改善箇所説明図

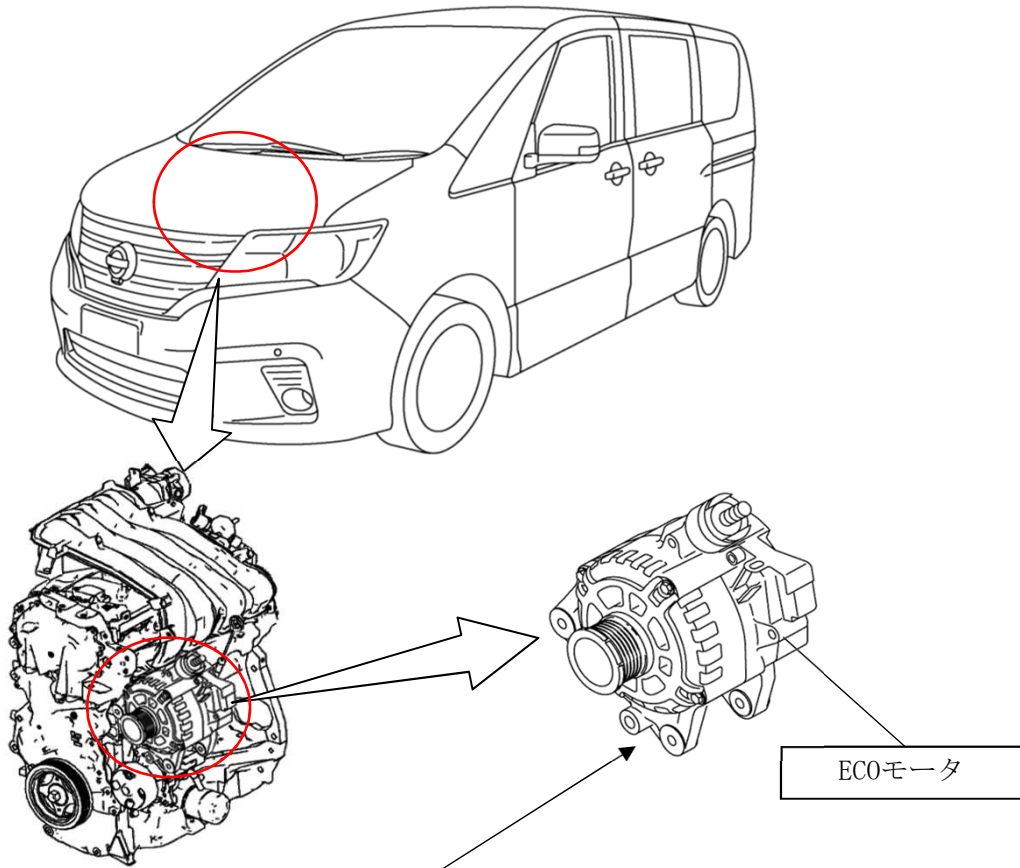
基準不適合発生箇所

アイドリングストップ付スマートシンプルハイブリッド仕様車のECOモータにおいて、内部ベアリングのシール仕様が不適切なため、シール性能が不足し異物が侵入するとベアリングが破損し異音が発生することがある。そのまま継続して使用した場合、ECOモータが故障しエンジンが停止するおそれがある。

全車両、ECOモータを対策品に交換する。
なお、部品準備ができしだい改めて順次案内し対策品に交換する。

識別：白色のシールをモデルナンバープレートの右横に貼り付ける。
